上越市(仮称)厚生産業会館基本設計の検討　　2014 年 4 月 11 日(金)

第6回市民ワークショップ(公民館施設部会)進行スケジュール

公民館部会討議のまとめ

検討案に対する意見の関係図

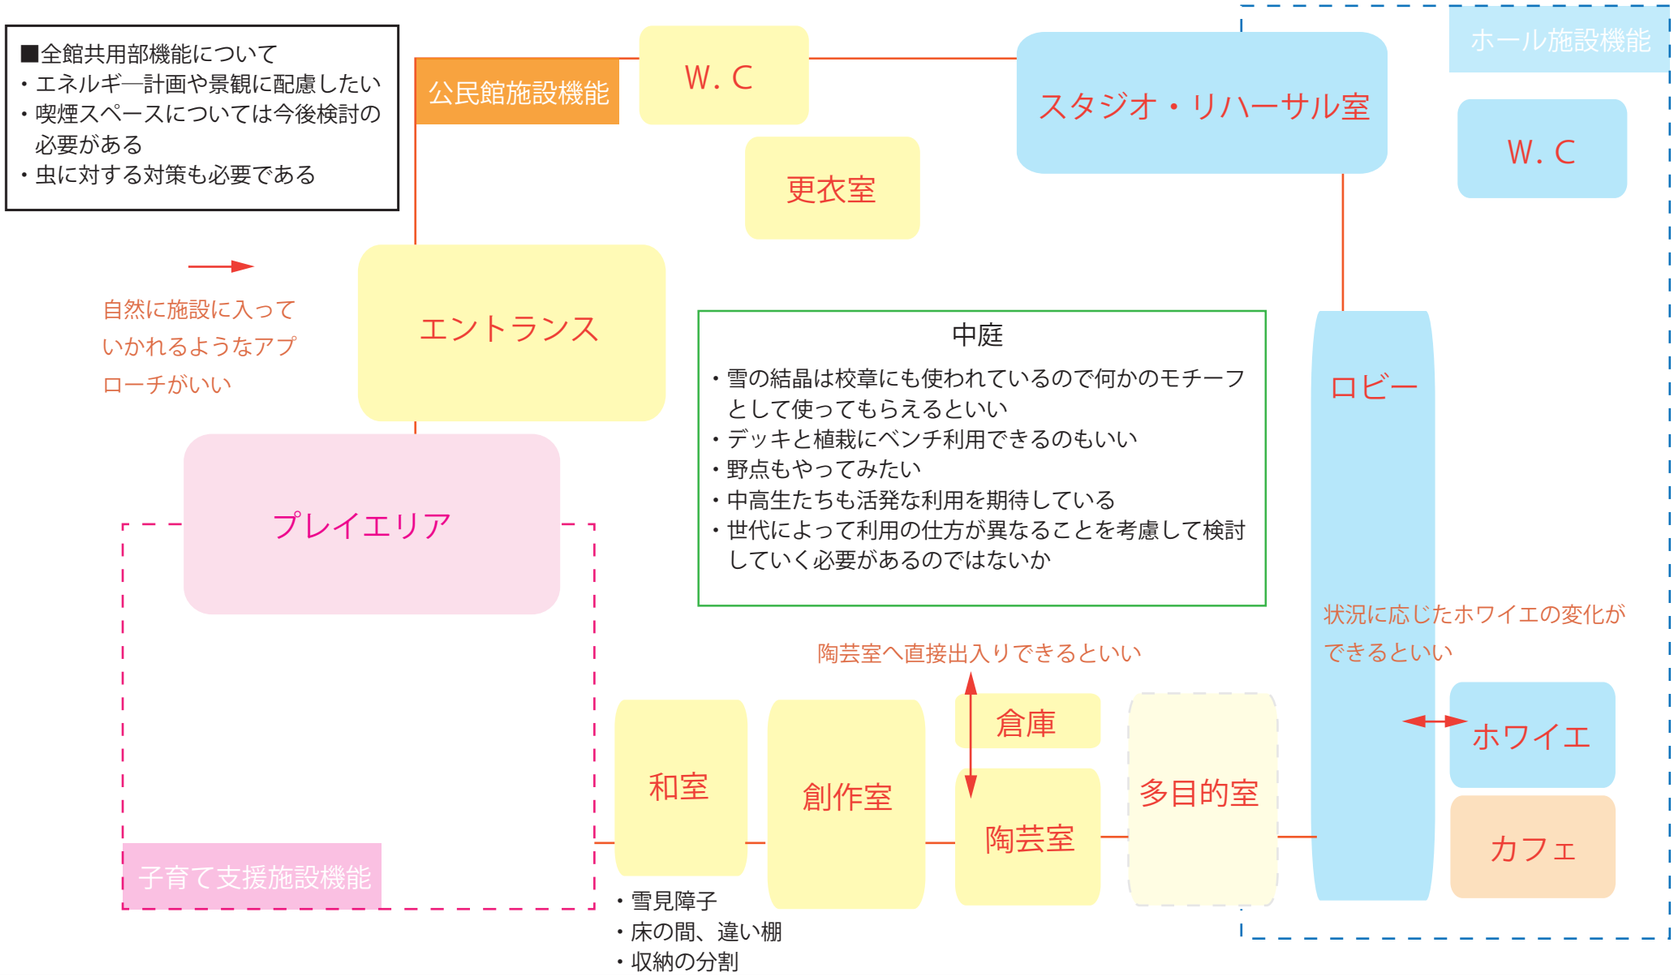
■プレイエリア
・入口に近い方が使いやすい
・プレイエリアとプレイルーム２の仕切りはどのようになるのか

■入口のスロープ
・折り返しのあるスロープは避けたい

■エントランス
・北西に位置しているが雪対策はされているか
→風除室を２重にしたり、状況に応じて入口の切り替えができるようにしている案もあるが更に検討をしていく

■ＷＣ，更衣室
・不特定多数の人が使用するトイレが奥にあると更衣室の防犯が心配である
・ドアを開けてすぐに見えないようにしてほしい
・鍵の設置も検討をする必要がある
・楽屋裏のＷＣについては講演が無い時も一般利用できるようにしたい

■創作室
・今回の案より少し狭くてもいいのではないか
・その分和室を広くしてはどうか
・基本的に活動に必要な備品は持ち込みなので大きな倉庫は必要ないのではないか
・水場が必要である

■陶芸室
・創作室を通らずに直接入れるようにしたい
・陶芸室を出た場所に水場が必要である

■スタジオ・リハーサル室
・楽屋使用を考えて室内に水場が必要である
・合わせて、貴重品用のロッカーも必要である
・ロッカーは 20~30 個あるといいのではないか
・音響設備があるといい

■ホワイエ
・もう少し広くてもいいのではないか
・開演前に列を作る傾向があるのでもぎりラインの設定や待ち方の検討も出来るといいのではないか

■カフェ
・あったほうがいい
・採算が取れず業者が撤退するのが心配である
・公園利用者を対象とし、WiFi、電源があれば若い人の利用も見込めるのではないか
・景観とセットのカフェの提案もいいのではないか
